Verslag huishoudelijke elektrische installatie op laagspanning en zeer lage spanning

Referentie: **012-20261026-01**	Datum controle: **26/10/2026**
Keurder: **012**

Eigenaar:	**Outman**	EAN-code:	**541448820039836760**
Adres installatie:	**Borsbeekstraat 5-7, 2140 - Borgerhout**	Nummer teller(s):	**1SAG1105158169**
		Distributienetbeheerder installatie:	**Fluvius**
Datum uitvoering installatie:	☑ Vóór 01/10/1981 ☐ Tussen 01/10/1981 en 01/06/2020 ☐ Vanaf 01/06/2020		
Type:	☑ Wooneenheid ☐ Niet-huishoudelijk ☐ PV ☐ Batterij ☐ Laadpaal

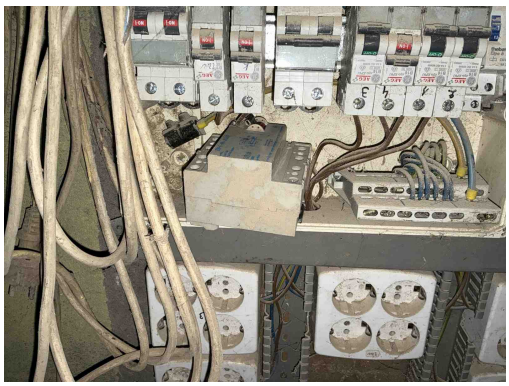
D03 - Er is geen differentieelstroominrichting van maximum 300 mA geplaatst in het begin van de elektrische installatie van een residentieel geheel (incl. in de gemeenschappelijke delen) (Boek 1: 4.2.4.3, 4.2.4.4).
Opmerking: Oa bord 1

D25 - De verbindingsinstallaties en/of de beveiligingstoestellen (veiligheden, vermogensschakelaars, differentieelstroombeveiligingingsinrichtingen...) moeten op steunpanelen gegroepeerd en gemonteerd zijn in één of meer schakel- en verdeelborden. (Boek 1: 5.3.5.1)
Opmerking: Oa bord 1 ,2

C21 - Het gebruik van geleiders van het type VOB, zonder bijkomende afscherming is niet toegestaan (Boek 1: 5.2.9.6).
Opmerking: Oa kelder ...algemeen

T02 - Gevaar voor rechtstreekse aanraking: genaakbare delen onder spanning (Boek 1: 4.2.2).
Opmerking: Oa kelder algemeen

C13 - Onvoldoende bevestiging van de leiding(en) (Boek 1: 5.2.9.5).
Opmerking: Oa algemeen

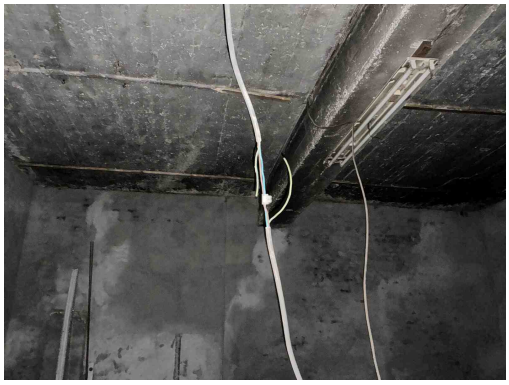
C21 - Het gebruik van geleiders van het type VOB, zonder bijkomende afscherming is niet toegestaan (Boek 1: 5.2.9.6).
Opmerking: Oa kelder ...algemeen

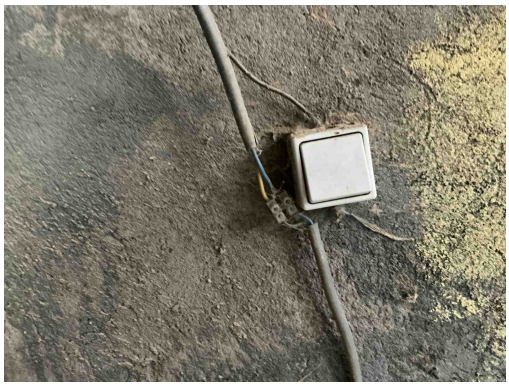
C21 - Het gebruik van geleiders van het type VOB, zonder bijkomende afscherming is niet toegestaan (Boek 1: 5.2.9.6).
Opmerking: Oa kelder ...algemeen

C35 - Er zijn doorverbindingen gemaakt met lusterklemmen; er kon niet aangetoond worden dat deze klemmen geschikt zijn voor de aanwezige spanning, stroom en draadsectie en dat ze “CE” zijn (Boek 1: 1.4.2.1.).
Opmerking: Oa garage

C26 - De verbindingen zijn niet gebeurd in borden, in aftakdozen, aan de klemmen van contactdozen, schakelaars of in de verlichtingstoestellen (Boek 1: 5.2.6.1).
Opmerking: Oa garage

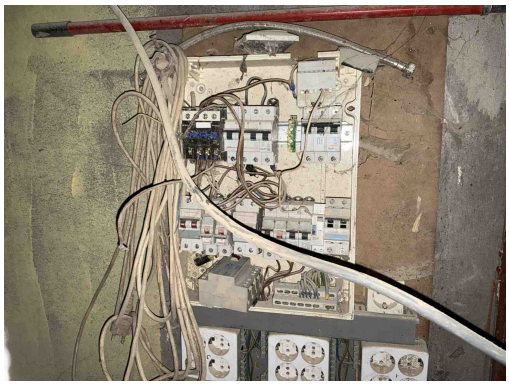
C21 - Het gebruik van geleiders van het type VOB, zonder bijkomende afscherming is niet toegestaan (Boek 1: 5.2.9.6).
Opmerking: Oa kelder ...algemeen

C35 - Er zijn doorverbindingen gemaakt met lusterklemmen; er kon niet aangetoond worden dat deze klemmen geschikt zijn voor de aanwezige spanning, stroom en draadsectie en dat ze “CE” zijn (Boek 1: 1.4.2.1.).
Opmerking: Oa garage

C26 - De verbindingen zijn niet gebeurd in borden, in aftakdozen, aan de klemmen van contactdozen, schakelaars of in de verlichtingstoestellen (Boek 1: 5.2.6.1).
Opmerking: Oa garage

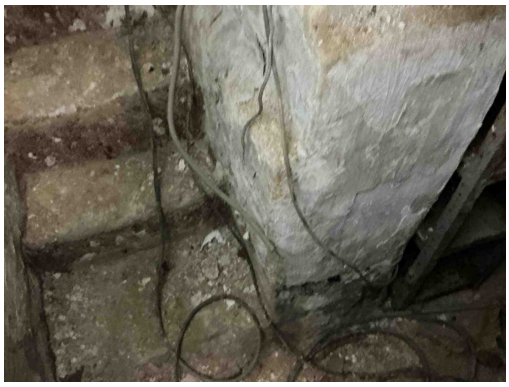
T02 - Gevaar voor rechtstreekse aanraking: genaakbare delen onder spanning (Boek 1: 4.2.2).
Opmerking: Oa kelder algemeen

B06 - Het elektrisch verdeelbord heeft niet de minimale beschermingsgraad IPXX-B in een gewone ruimte (Boek 1: 4.2.2.3).
Opmerking: Oa bord 2 beschadigd en is niet aangesloten

B29 - Het elektrisch verdeelbord in een huishoudelijke ruimte is niet voorzien van een deur (Boek1: 5.3.5.1).
Opmerking: Oa bord 2

B32 - Het elektrisch verdeelbord in een huishoudelijke ruimte voldoet niet aan de materiaal vereiste, oa onbrandbaar, niet-hygroscopisch materiaal gemaakt zijn dat een voldoende mechanische weerstand biedt (Boek1: 5.3.5.1).
Opmerking: Oa bord 2

Verdeelbord 2 is niet aangesloten op het net
Opmerking: Oa

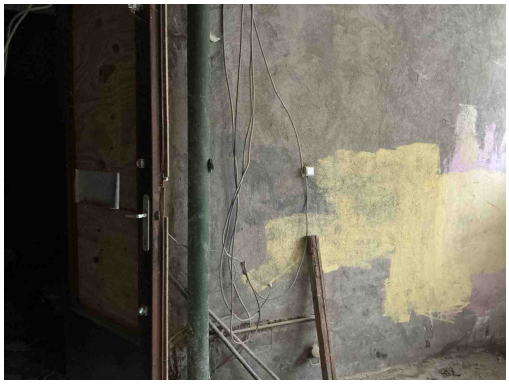
C28 - Niet gebruikte leidingen onder spanning zijn niet op een degelijke manier geïsoleerd of verwijderd (Boek 1: 4.2.1.1).
Opmerking: Oa kelder .....algemeen

C13 - Onvoldoende bevestiging van de leiding(en) (Boek 1: 5.2.9.5).
Opmerking: Oa algemeen

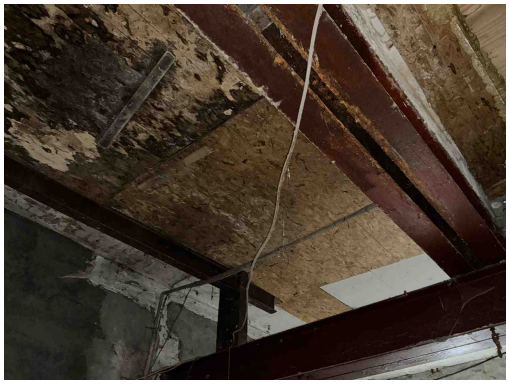
C13 - Onvoldoende bevestiging van de leiding(en) (Boek 1: 5.2.9.5).
Opmerking: Oa algemeen

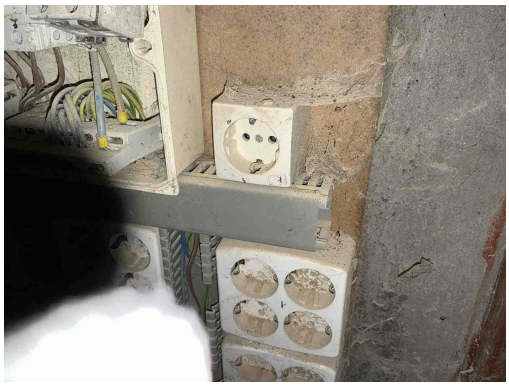
C13 - Onvoldoende bevestiging van de leiding(en) (Boek 1: 5.2.9.5).
Opmerking: Oa algemeen

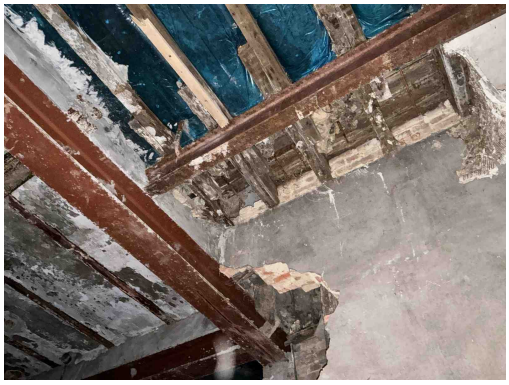
T23 - Het elektrisch materiaal is beschadigd. (Boek 1: 1.4.1.3).
Opmerking: Oa ....algemeen

T23 - Het elektrisch materiaal is beschadigd. (Boek 1: 1.4.1.3).
Opmerking: Oa ....algemeen

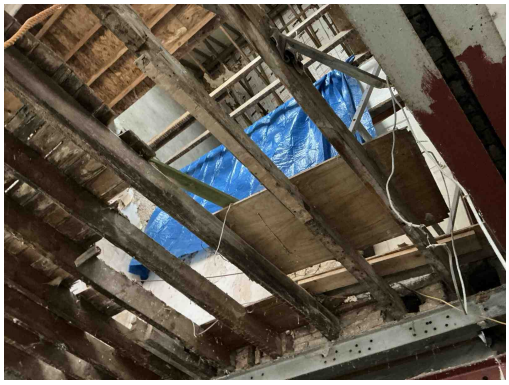
A13 - De continuïteit van de beschermingsgeleider met de aardingsinstallatie is niet gerealiseerd (Boek 1: 5.4.3).
Opmerking: Oa niet kunnen controleren omdat het niet veilig was.
